Date :	20/11/2024
Service :	DDT / SATURN
Lieu :	COMMUNE DE PAULAGHUEL et SAINT-GEORGES-D'AURAC
Type de dossier :	Projet d'installation d'un parc photovoltaïque
Visite du site :	18/11/2024

Avis sur le projet d'installation d'un parc photovoltaïque sur la commune de Paulhaguet et de Saint-Georges d'Aurac

Avis sur le projet d'installation d'un parc photovoltaïque par l'entreprise CVE sur les communes de Paulhaguet et de Saint-Georges-d'Aurac / Phase Permis de construire.

Plan du projet d'implantation (source : document CVE / version retenue)

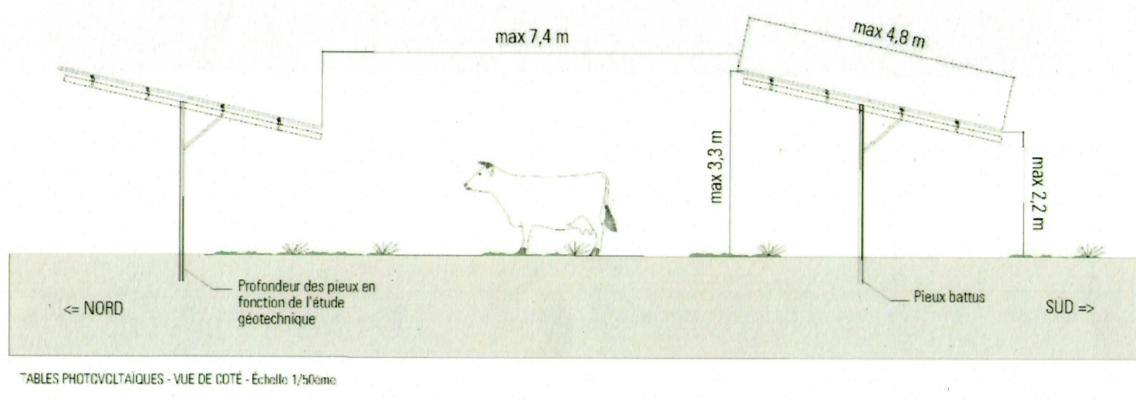
Les panneaux sont **uniformément disposés** sur l'ensemble du périmètre avec une faible prise en compte du parcellaire, des éléments paysagères ou de la topographie du terrain.

- La mise en place des tables sur un **linéaire continu** de parfois plus de 300m pose question.
- L'orientation des **panneaux strictement au sud** n'assure pas une intégration dans la trame paysagère existante

- **Abandonner la mono-orientation** des tables et les orienter légèrement (soit en direction est ou ouest) pour mieux s'adapter à la typologie du paysage (ce changement devrait avoir qu'un effet minime au rendement).
- Séparer l'ensemble en **au moins 2 parties distinctes** pour réduire l'effet monotone et mieux s'adapter à l'échelle et la structure du paysage.
- **Réduire la longueur des tables** et éviter les secteurs en **plus forte pente** (notamment près de l'accès)

Coupe de projet (source : document CVE / demande de permis de construire)

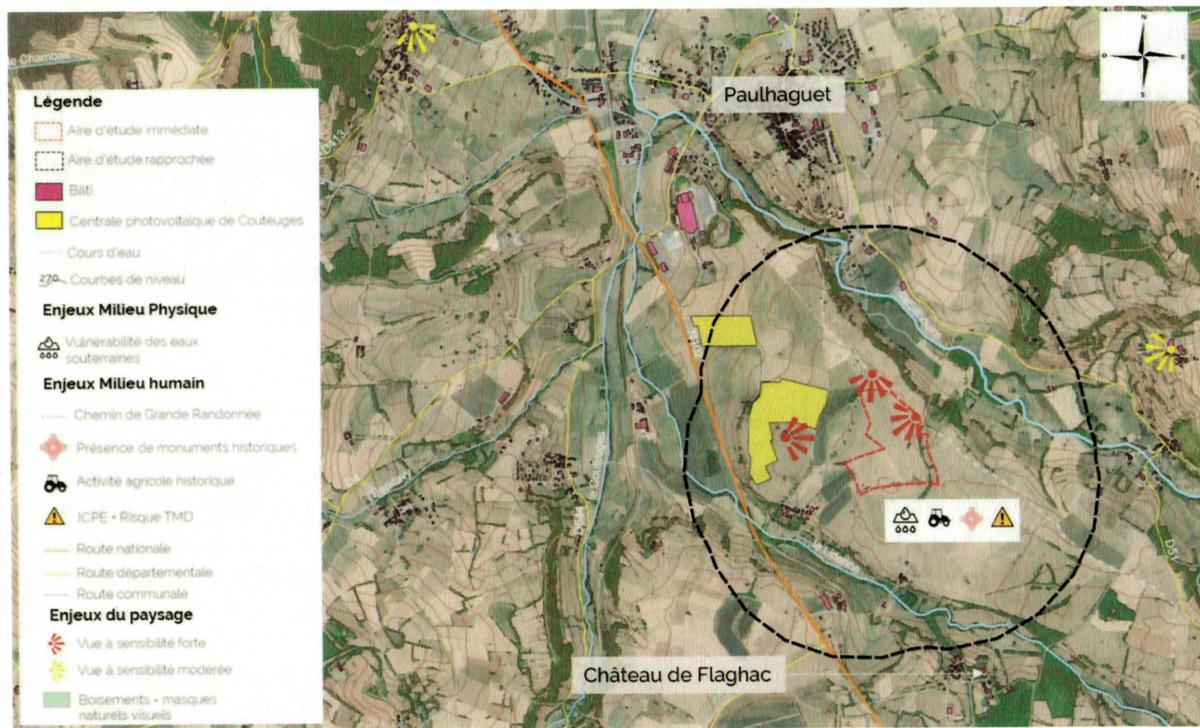
- Reprendre le **projet d'implantation** et détails suite avis / préconisations
- Compléter les visuels par des **coupes en long** (montrant l'impact réel des tables sur le terrain) – la coupe en travers AA semble contenir des côtes NGF erronées (600 ?) – à vérifier.
- Un **visuel en 3D** avec la topographie sera très appréciables pour mesurer l'impact de l'installation

Coupe avec annotations

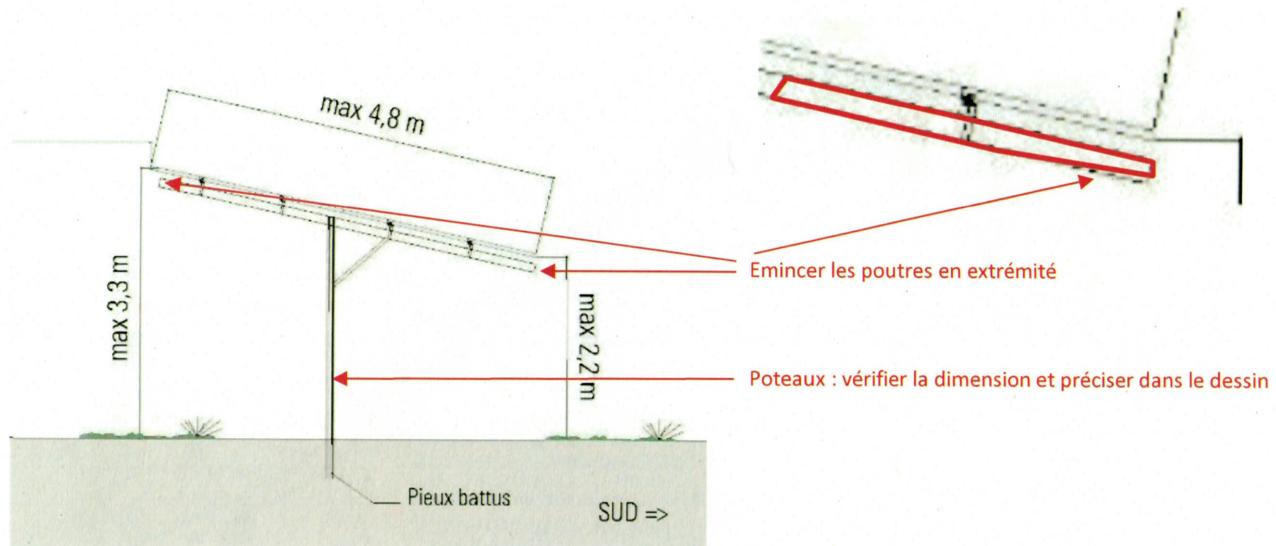
- Vérifier les **dimensions des structures** porteuses et les traduire dans les dessins à la bonne échelle
- Les **poutres** pourront être **emincés** en extrémité pour alléger l'impact visuel des tables (ou mis légèrement en retrait par rapport au panneau)

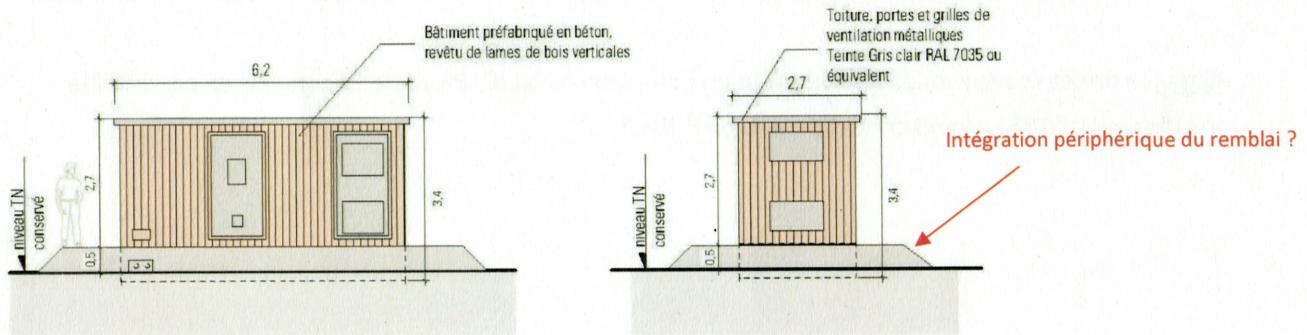
Un renforcement des haies le long de la limite du GR et au nord est indiqué dans le dossier. Il convient de préciser les **largeurs minimales** (min 4m préconisé) et la nature des plantations. Prévoir des haies multistries et complété d'arbres.

Il sera souhaitable de prévoir également le renforcement des plantations en **lisière sud** afin d'atténuer l'impact visuel depuis le château de Flagheac.

Préciser comment seront **protégés les plantations** des bovins durant les premières années ?

Exemple sol en terre-pierre (avec végétalisation naturelle)

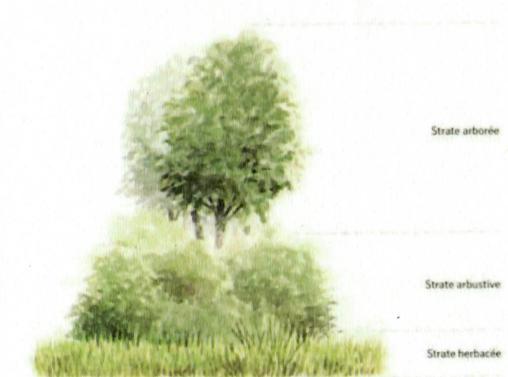
Il est conseillé de minimiser l'artificialisation des sols par la mise en place des voies de service en mélange terre-pierre (cf. photo référence). Ceci facilitera le verdissement naturel de ces pistes tout en assurant leur fonction.
